設計図書に関する質問書 兼 回答書

入札番号	000617
工事名	京都市中央卸売市場第一市場整備工事 ただし、新青果棟(仮称)建築主体その他工事

入札番号	465
工事名	(総合評価)京都市中央卸売市場第一市場整備工事 ただし、新青果棟(仮称)第1期建築主体その他工事

(別紙) 砕石敷範囲図

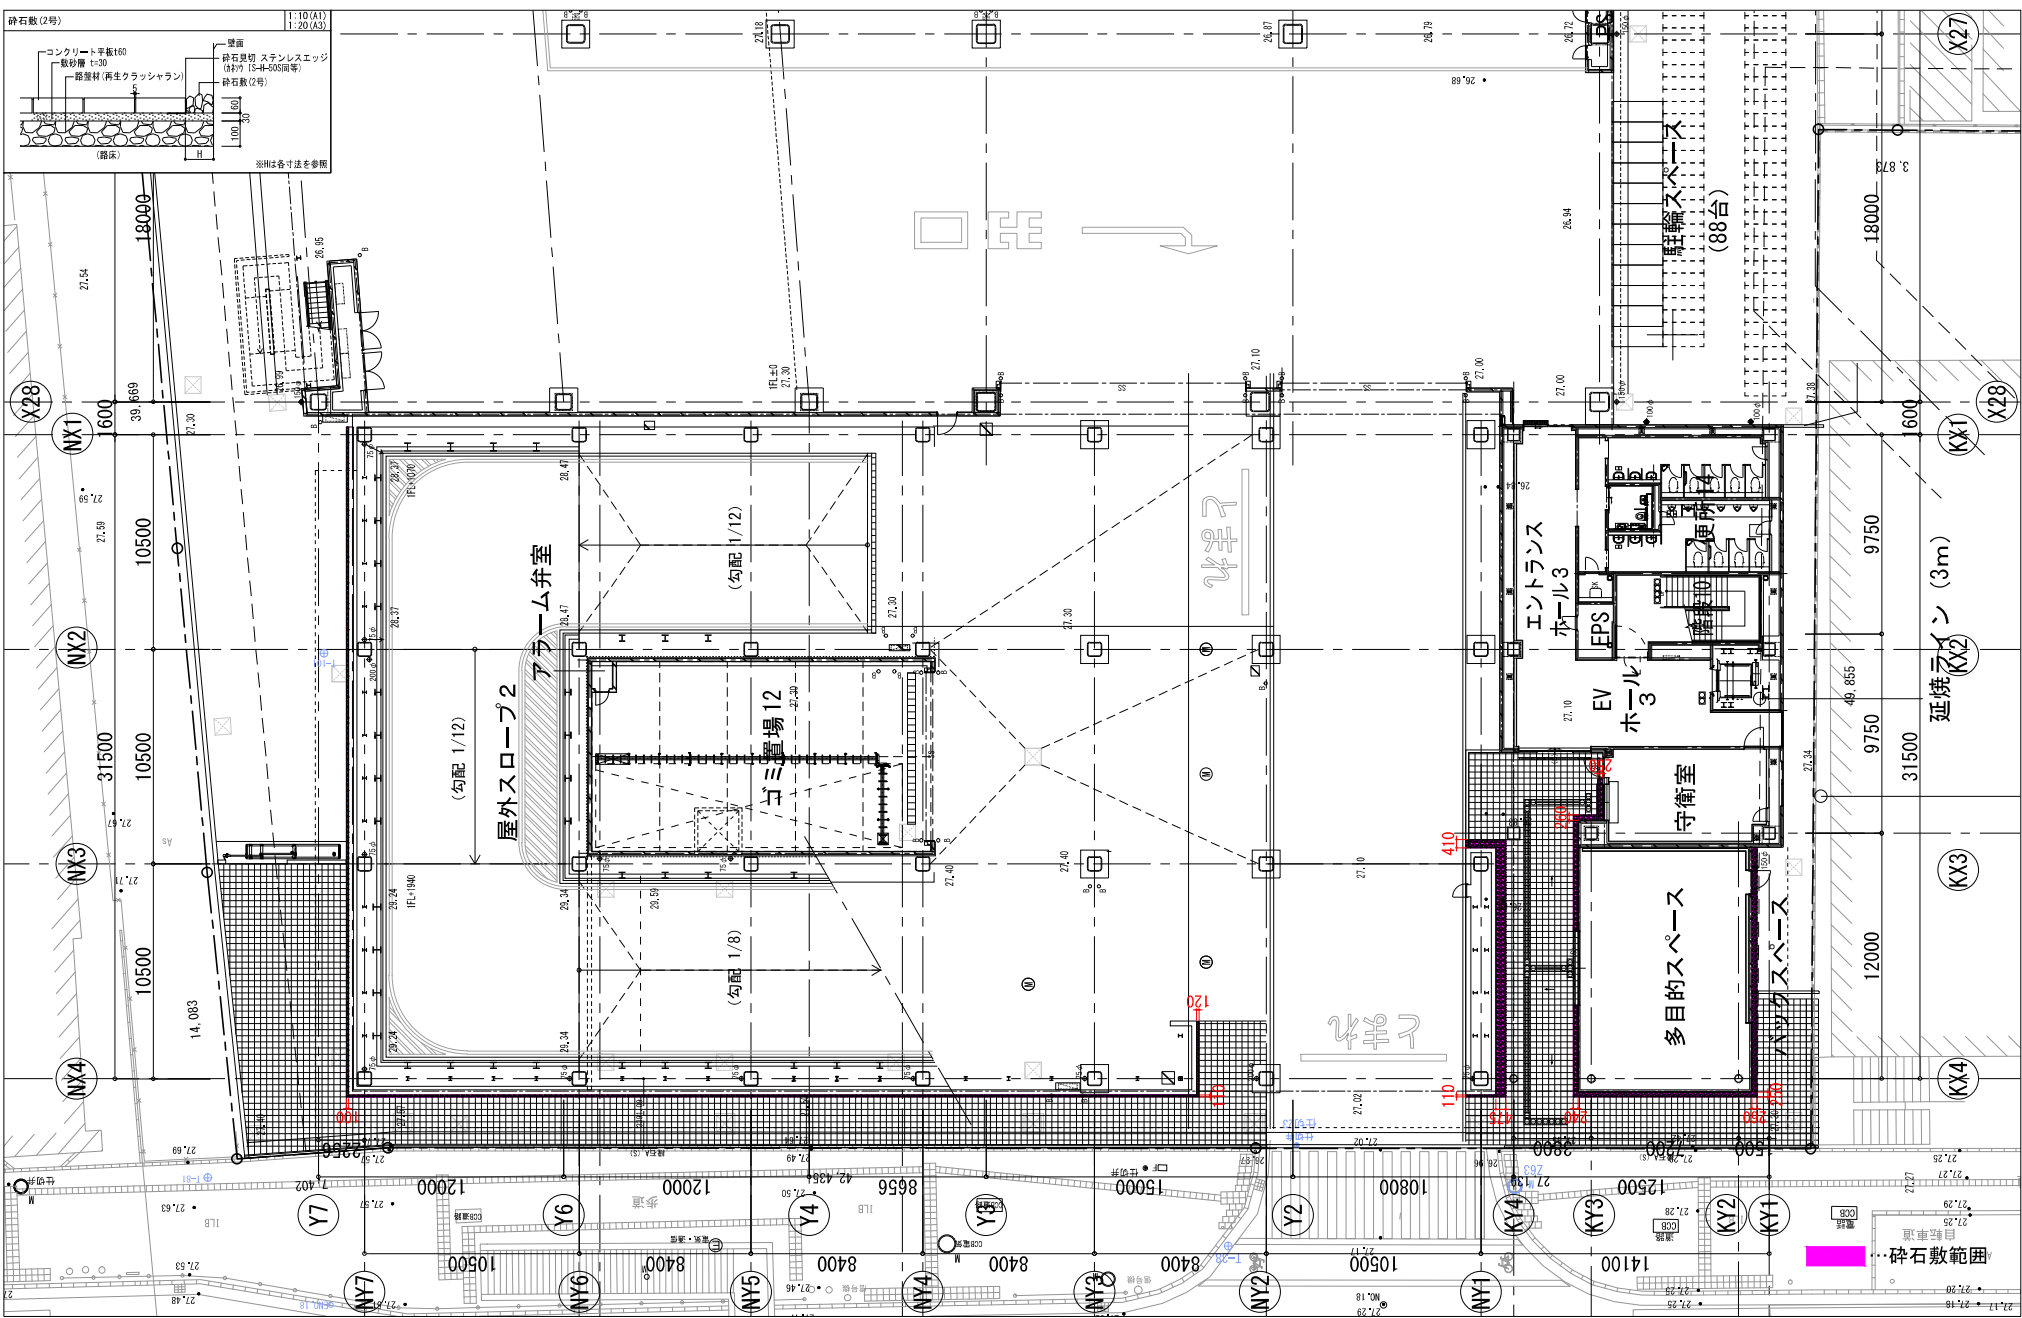
33	A-60	屋外スロープ2周辺の砂利について、納まりの詳細図、砂利の仕様を御指示下さい。	砂利の仕様については砕石(2号)としてください。納まり図、砕石範囲については別紙を参照ください。
